**AUTOSTRADE A24/A25
ROMA - L'AQUILA - TERAMO
TRATTA TORNIMPARTE - L'AQUILA OVEST**

PROGETTO ESECUTIVO DI VARIANTE

VIADOTTO VALLE MONITO
CONFRONTO TRA LE PARTI DI OPERA VARIATE CON VN 100, RISPETTO ALLA VN 50
PLANIMETRIA, PROFILO LONGITUDINALE E SEZIONE TIPO

Parti d'opera variate

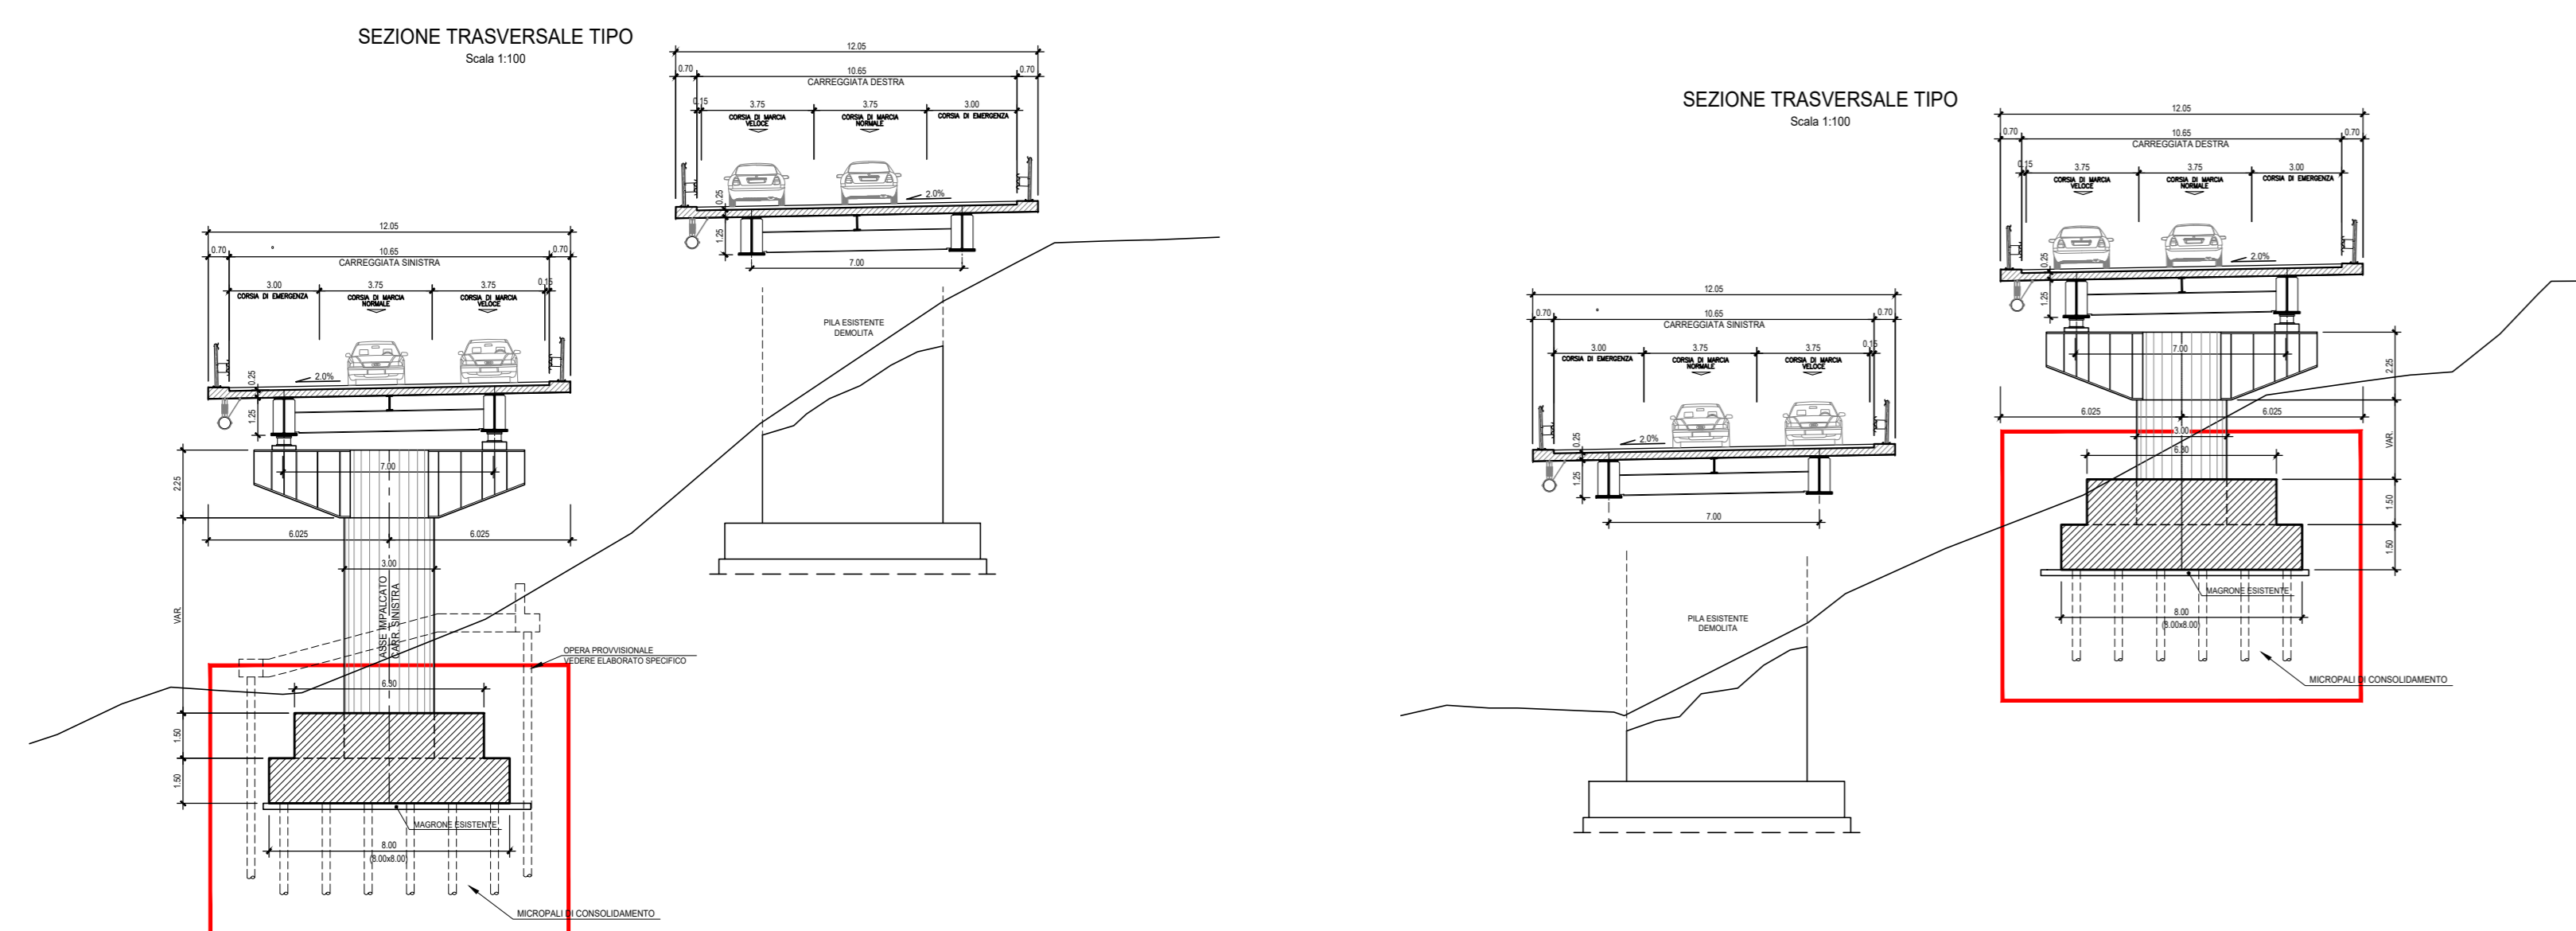
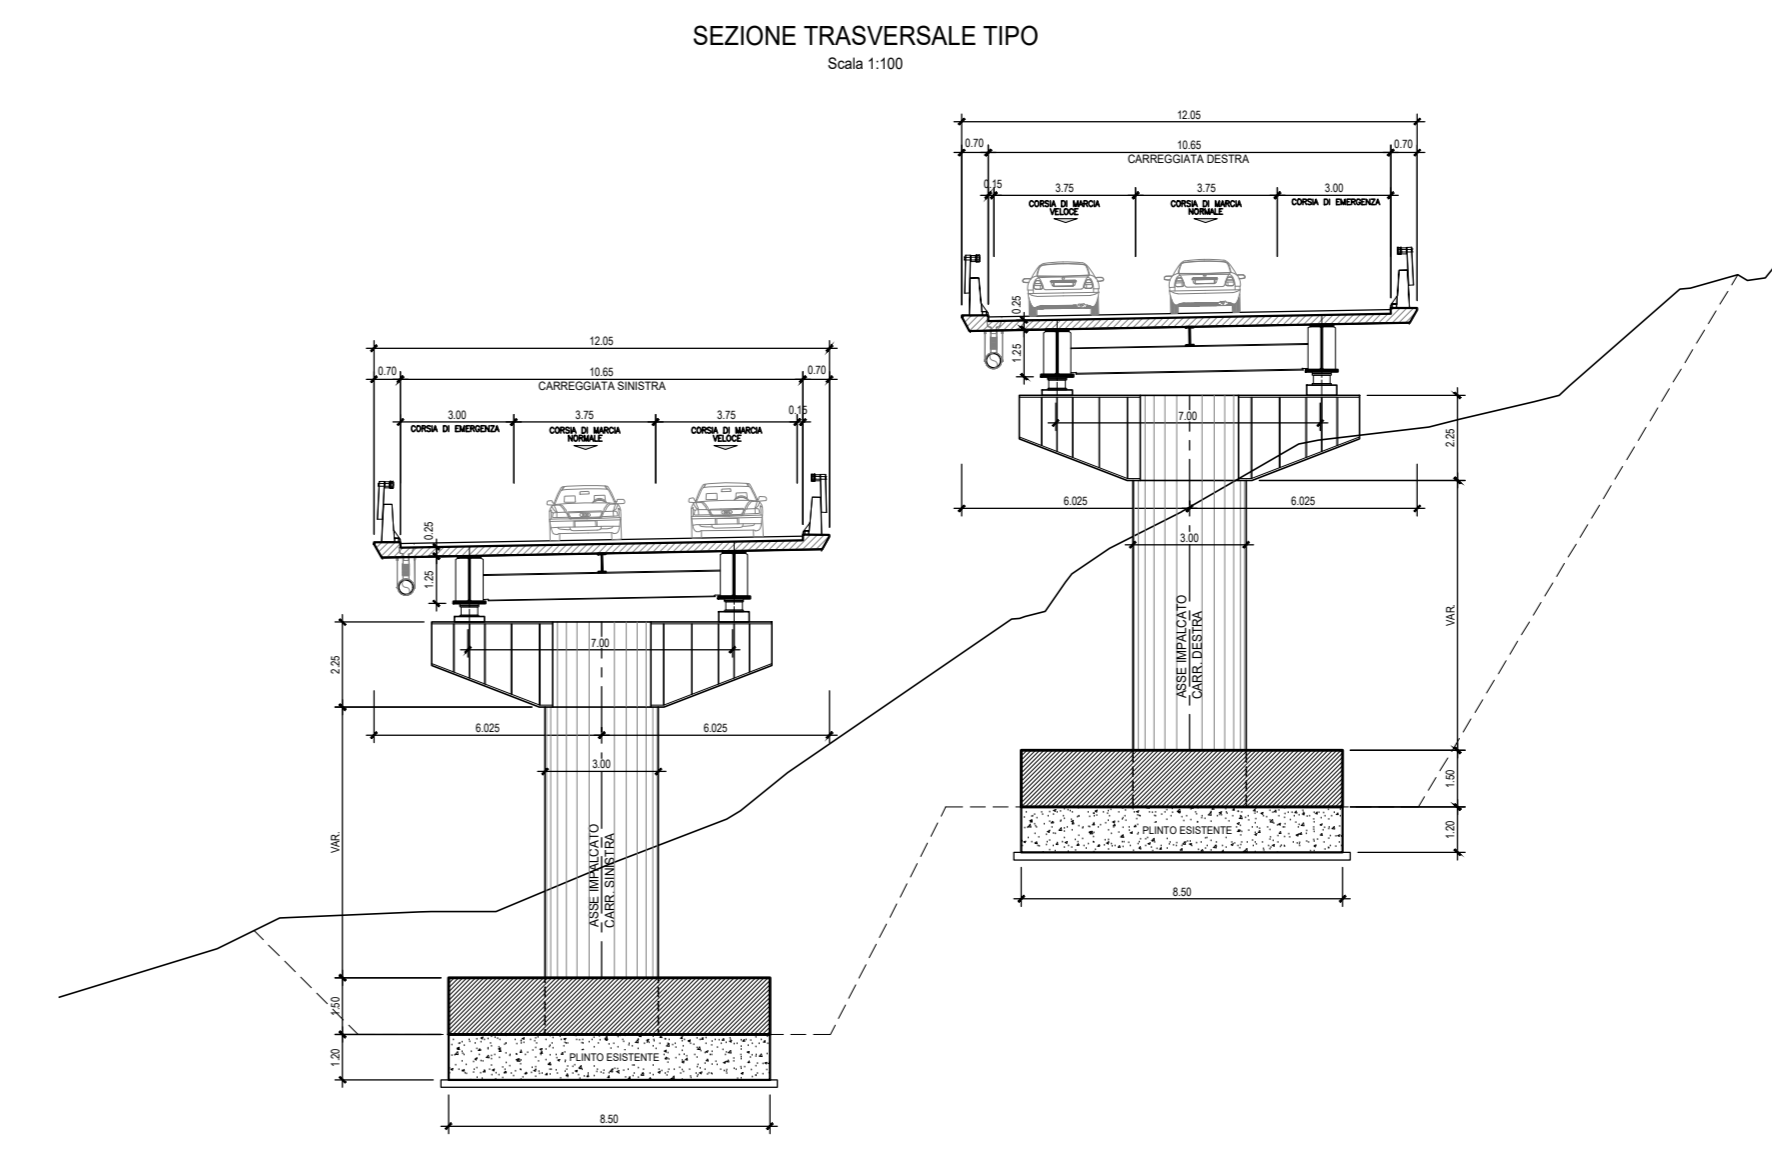
SEZIONE TRASVERSALE TIPO - VN 100 _ PROGETTO ESECUTIVO DI VARIANTE
Scala 1:200

SEZIONE TRASVERSALE TIPO - VN50 _ PROGETTO APPROVATO
Scala 1:200
